Fra: Simon Noel <simon@byggmesterhitland.no>
Sendt: onsdag 18. desember 2019 09:29
Til: Daniel Bernal
Kopi: Patrick Schuppenhauer
Emne: VS: sak 19/1157 manglar i søknad om igangsettingstillatelse GBNR 23/1 - grunnarbeid og utvendig VA -anleggsarbeid
Vedlegg: H10-midl-VA.pdf; H11-Flomveg-etter.pdf; H9-Nedslagsfelter.pdf; H1-RevC- Oversikt VA.pdf

Fra: Andre Bjørndal <andre@byggadmin.no>
Sendt: onsdag 18. desember 2019 07.58
Til: Simon Noel <simon@byggmesterhitland.no>
Emne: SV: sak 19/1157 manglar i søknad om igangsettingstillatelse GBNR 23/1 - grunnarbeid og utvendig VA -anleggsarbeid

Emne: sak 19/1157 manglar i søknad om igangsettingstillatelse GBNR 23/1 - grunnarbeid og utvendig VA -anleggsarbeid

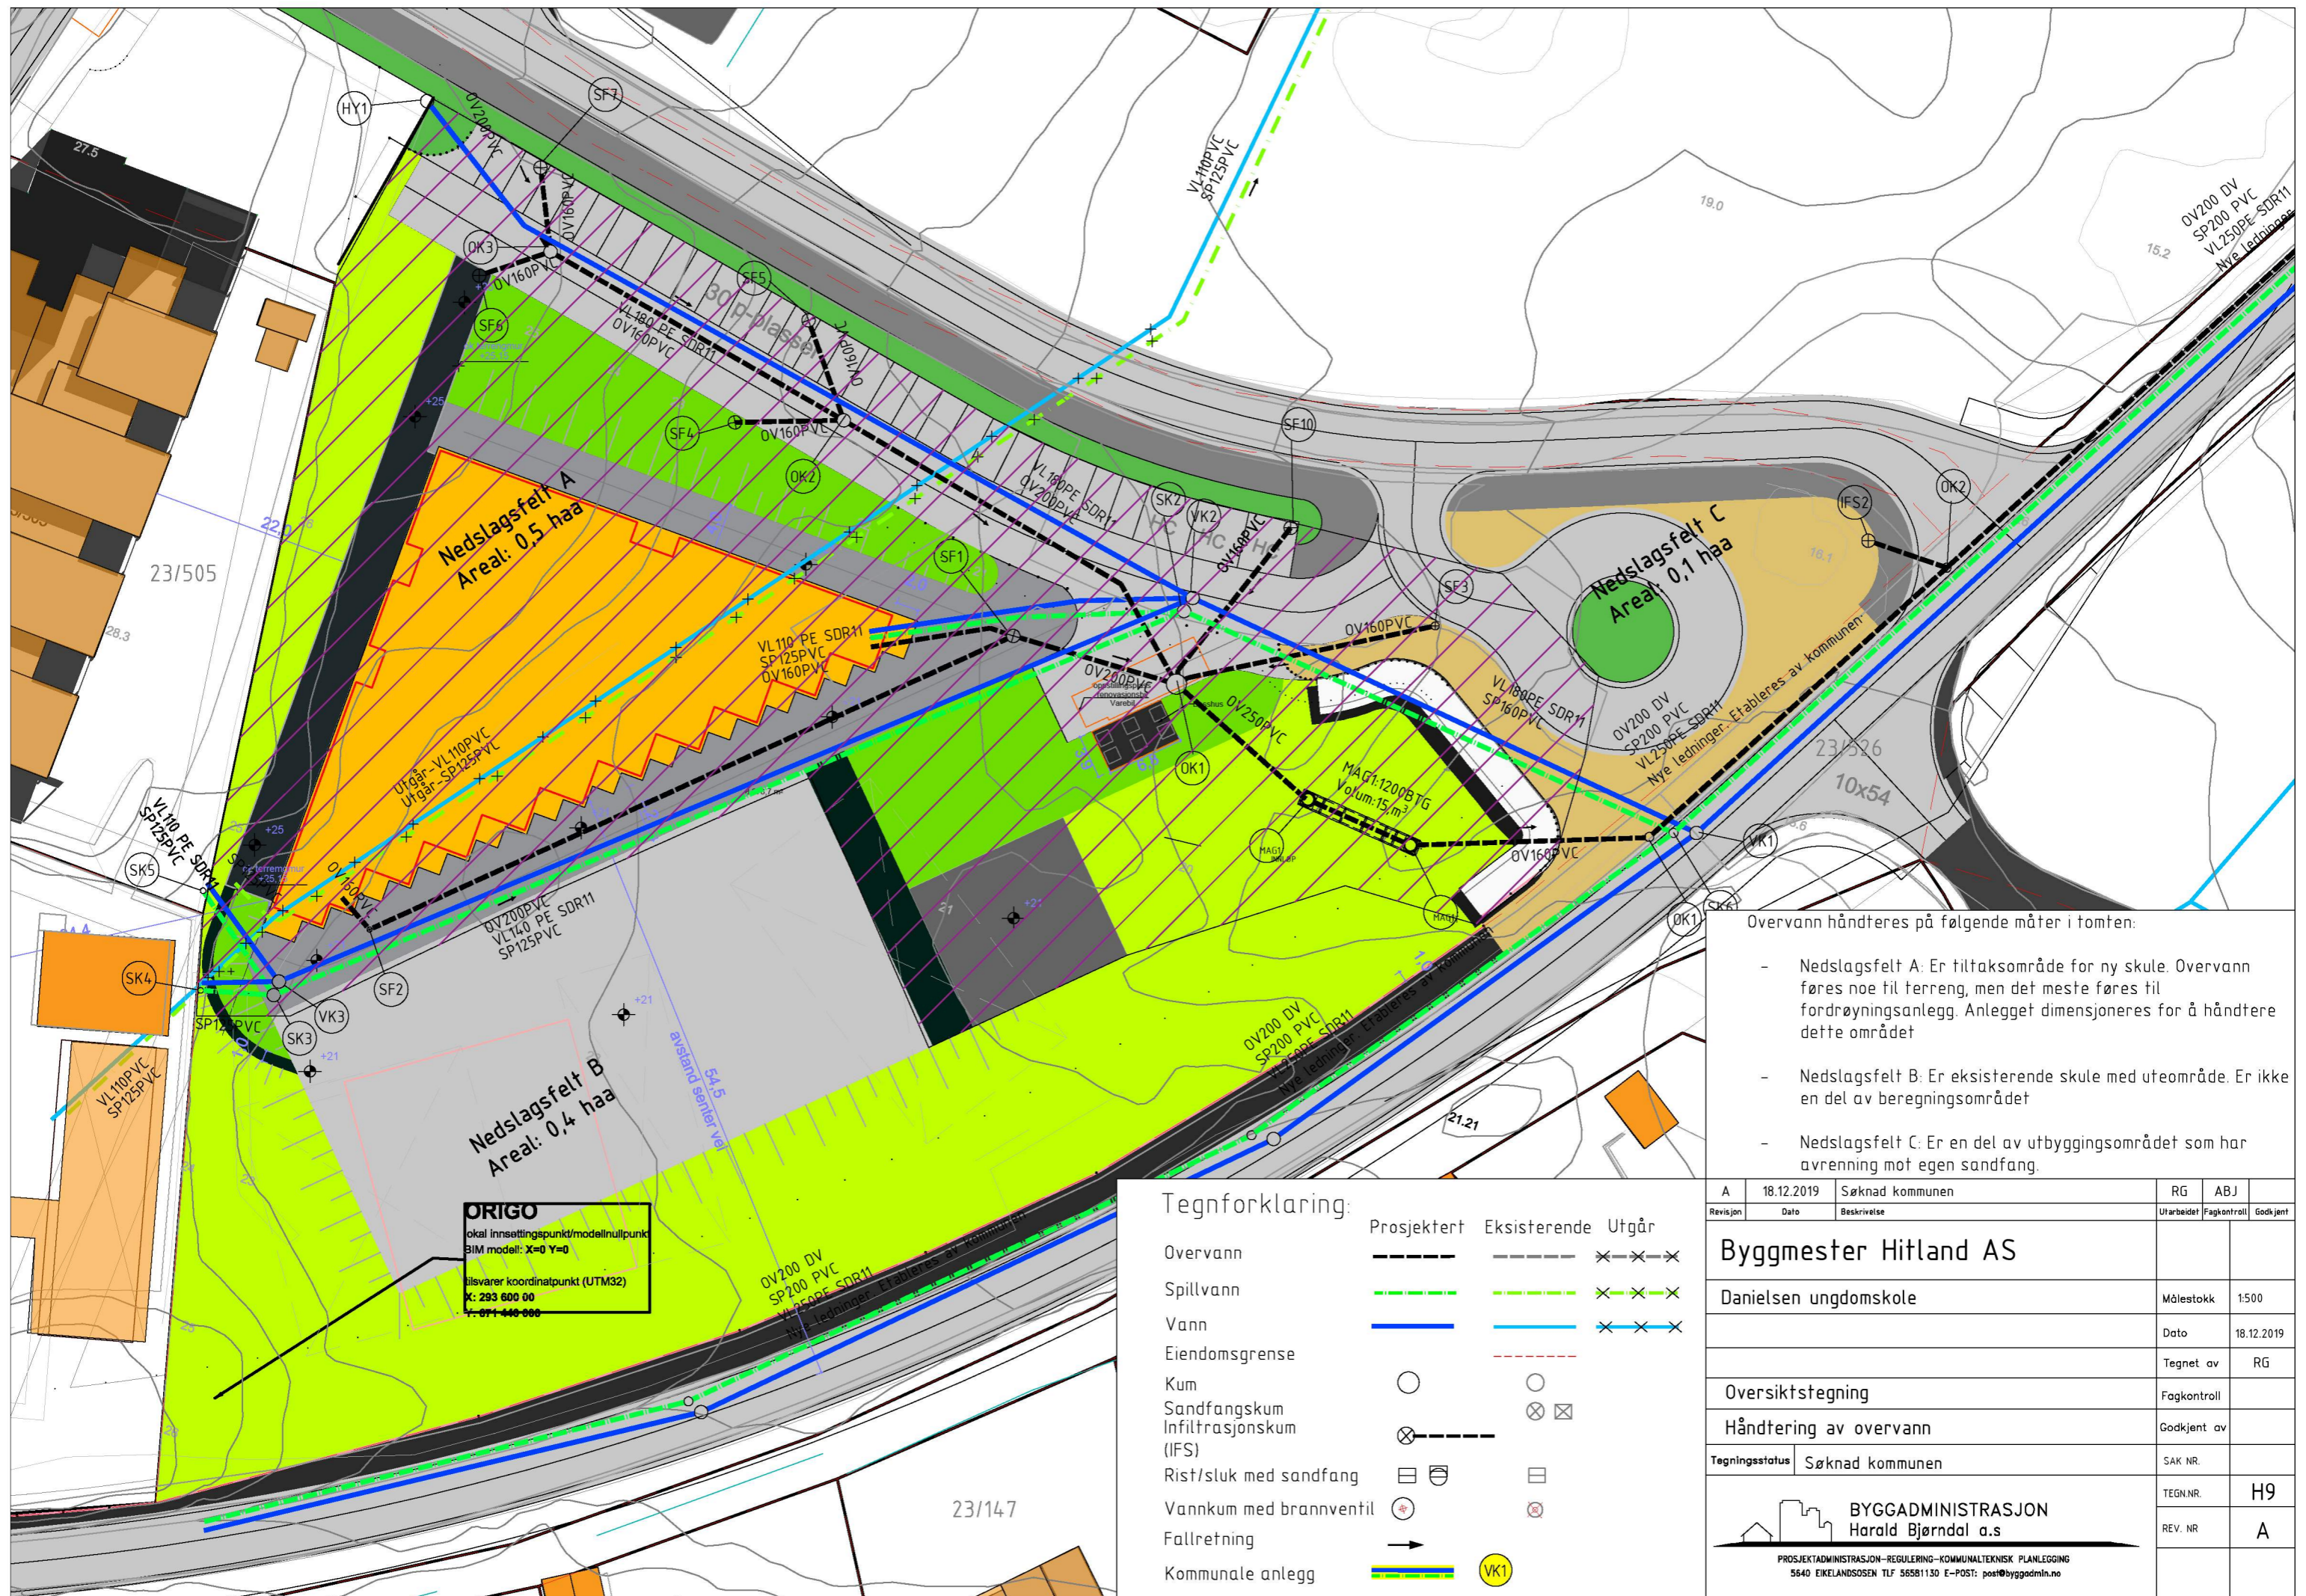
- Kunne vi fått overvannsberegningen som forespurt?

Overvassleidingar/overvassanlegg skal dimensjonert etter nærare avtale med VA-ansvarlig i kommunen. Beregning av overvassmengder skal gjerast i samsvar med vedlegg B.6 retningslinjer for overvasshandtering

- Vedlagt ligger overvannsberegninger. Disse viser at det må på plass et magasin på 15 kubikk (14,8). Beregningene er basert på bruk av den rasjonelle metode og på Regnenvelope metoden med følgende grunnlag

- o Størrelse på nedslagsfelt som har tilrenning til magasinet: 5000 kvm eller 0,5 haa
 - o Tilrenningstid før utbygging: 10 min
 - o Tilrenningstid etter utbygging: 5 min

- o Avrenningskoeff før utbygging: 0,55
 - o Avrenningskoeff etter utbygging: 0,65
 - o Tillatt videreført vannmengde 30 l/s. Dette er et konservativt anslag. Jeg har ikke tekstdelen i VA-Rammeplanen så jeg er usikker på hva som har vært lagt til grunn tidligere

- Overvann håndteres på følgende måter i tomten:
- Nedslagsfelt A: Er tiltaksområde for ny skule. Overvann føres noe til terreng, men det meste føres til fordrøyningsanlegg. Anlegget dimensjoneres for å håndtere dette området
 - Nedslagsfelt B: Er eksisterende skule med uteområde. Er ikke en del av beregningsområdet
 - Nedslagsfelt C: Er en del av utbyggingsområdet som har avrenning mot egen sandfang.

- Overvann håndteres på følgende måter i tomten:
- Nedslagsfelt A: Er tiltaksområde for ny skule. Overvann føres noe til terreng, men det meste føres til fordryningsanlegg. Anlegget dimensjoneres for å håndtere dette området
 - Nedslagsfelt B: Er eksisterende skule med uteområde. Er ikke en del av beregningsområdet
 - Nedslagsfelt C: Er en del av utbyggingsområdet som har avrenning mot egen sandfang.

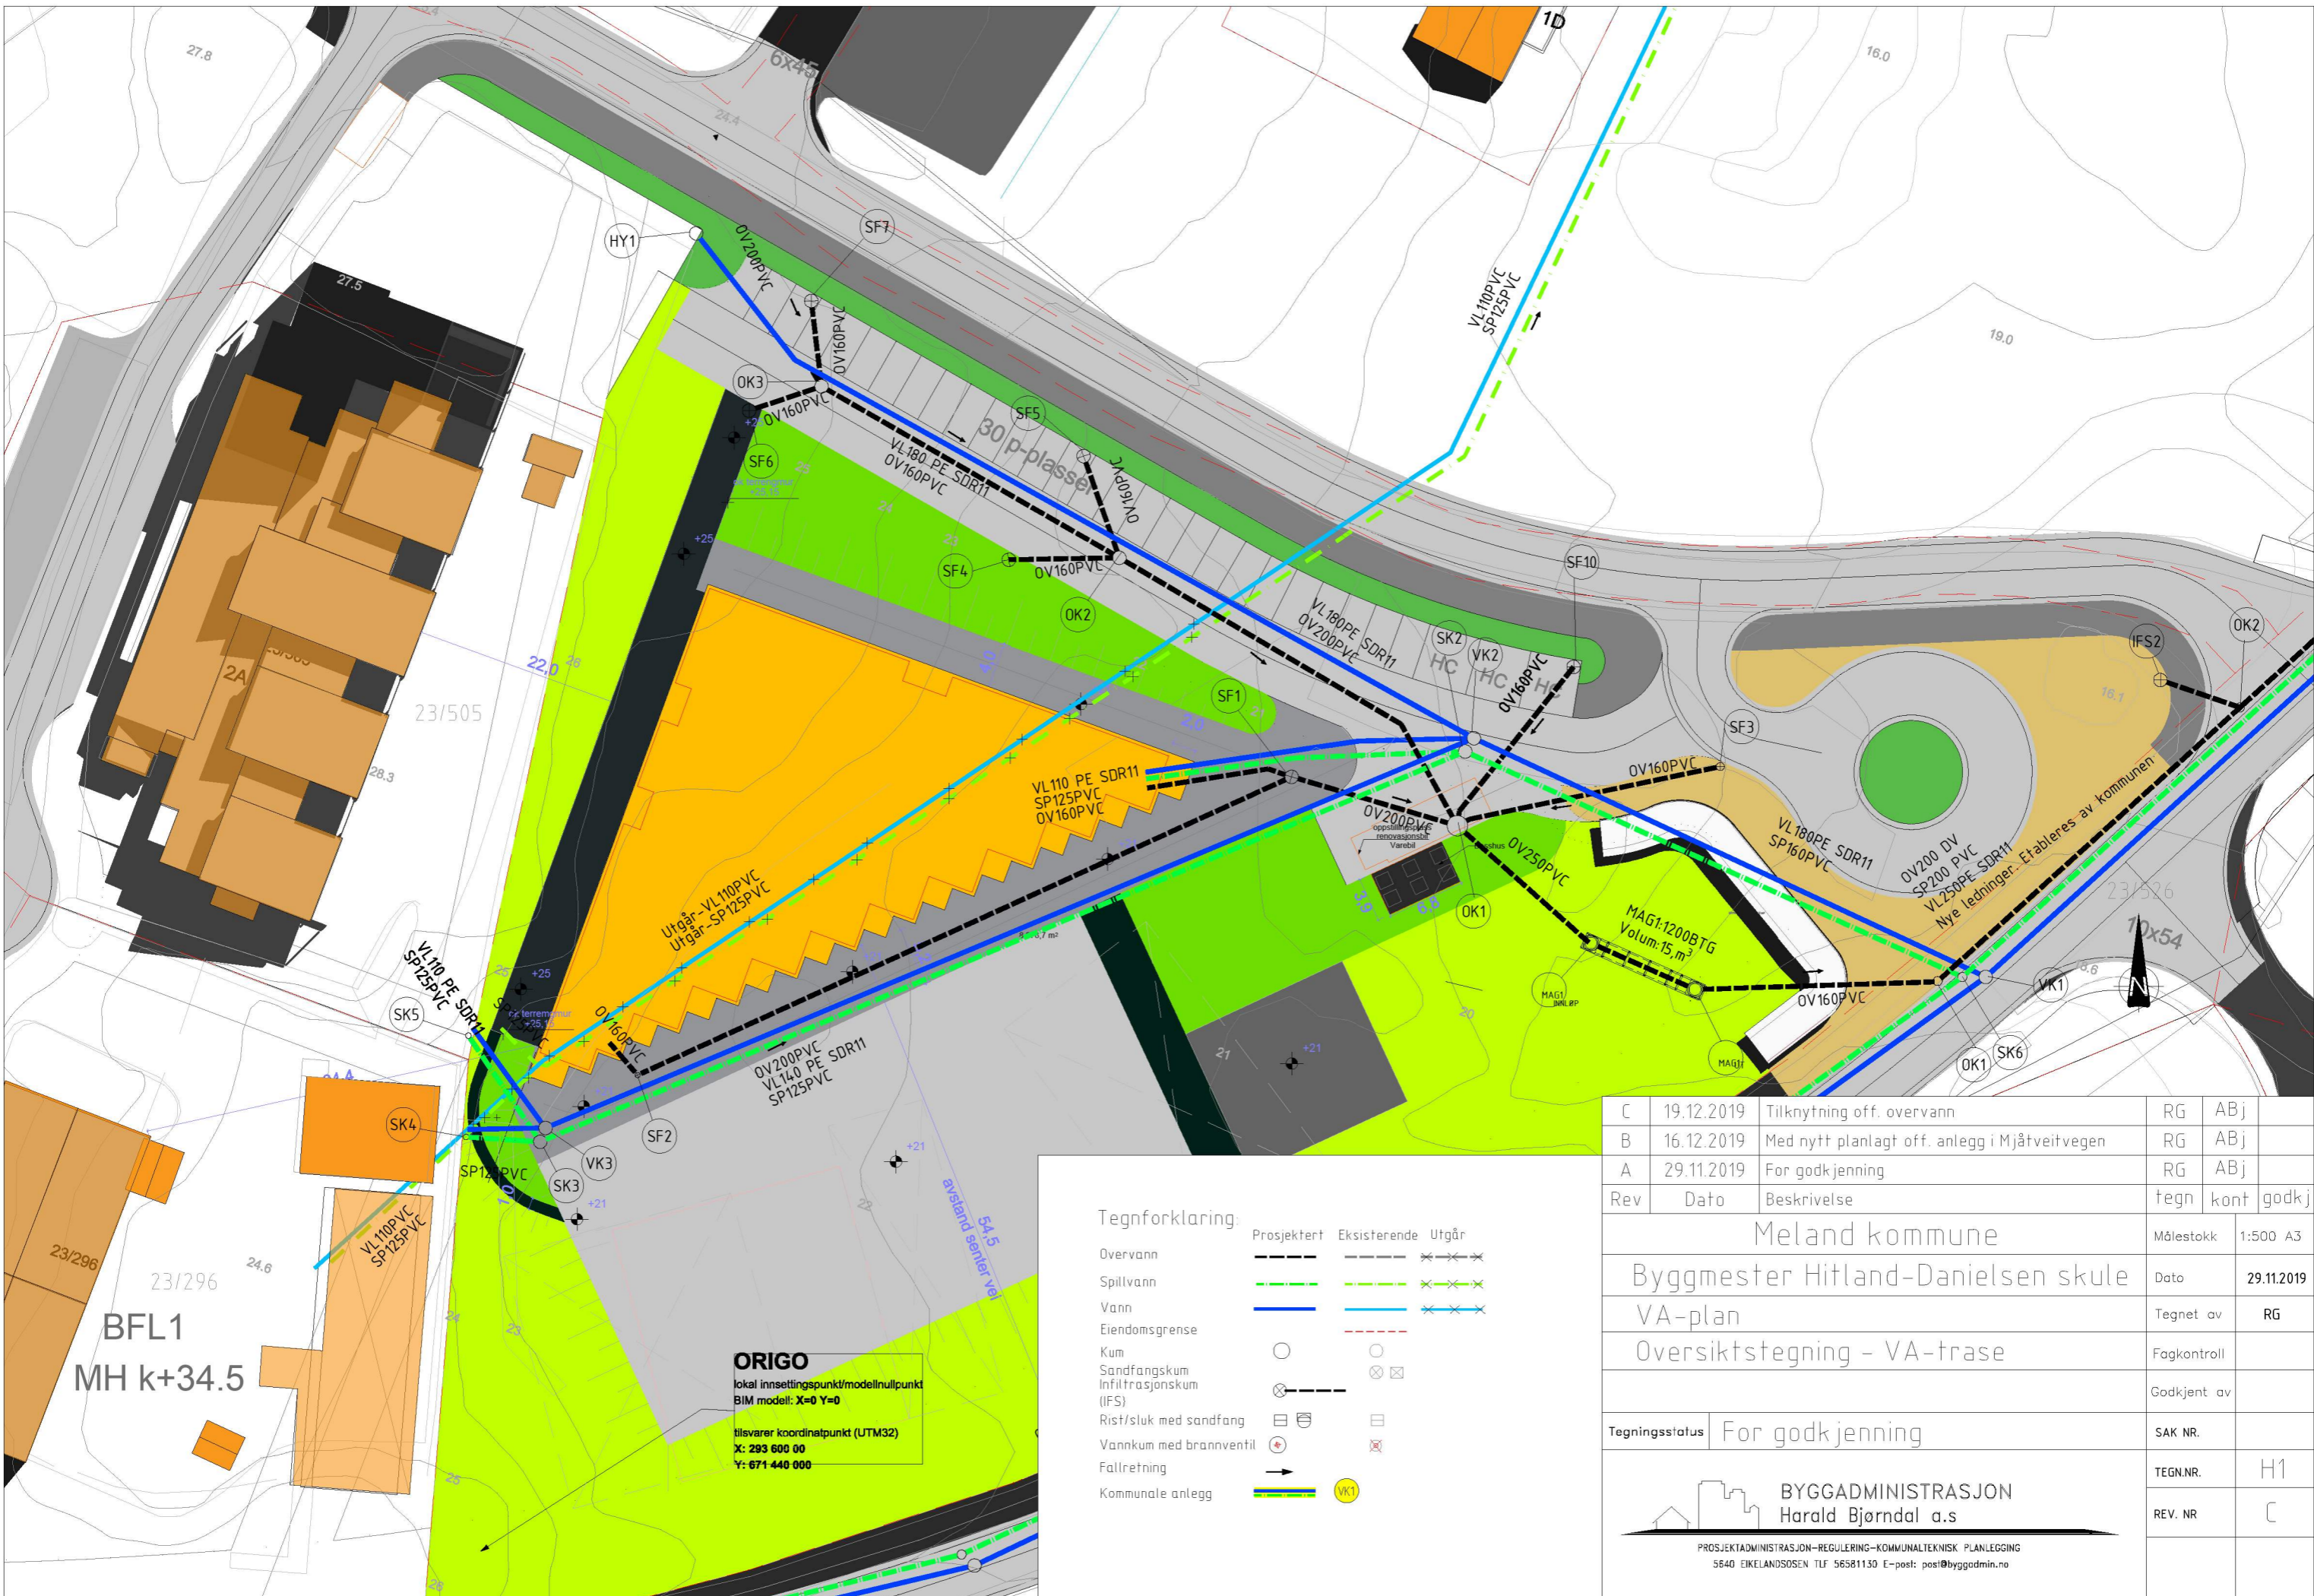
- Tolker tegningene deres slik at det blir lagt opp til infiltrasjon.

Kan dere dokumentere at infiltrasjonen dere gjør i skoletomt ikke vil forårsake skade på kommunalveg ved en flomsituasjon, og at massene er gode å drenere til?

Vedlagt er bilde frå NGU sine websider, og der er det dokumentert at området er «Lite egnet» til infiltrasjon..

Det er nok derfor VA rammeplan viser at overvann må ned til sjøen.

Overvannet må føres til andre side av vegen der vi skal legge ny OV kulvert.

- Vi har tatt bort infiltrasjonen og følger VA-rammeplanen sitt prinsipp om tilknytning til off. anlegg

Rev	Dato	Beskrivelse	tegn	kont	godkj
C	19.12.2019	Tilknytning off. overvann	RG	ABj	
B	16.12.2019	Med nytt planlagt off. anlegg i Mjåtveitvegen	RG	ABj	
A	29.11.2019	For godkjenning	RG	ABj
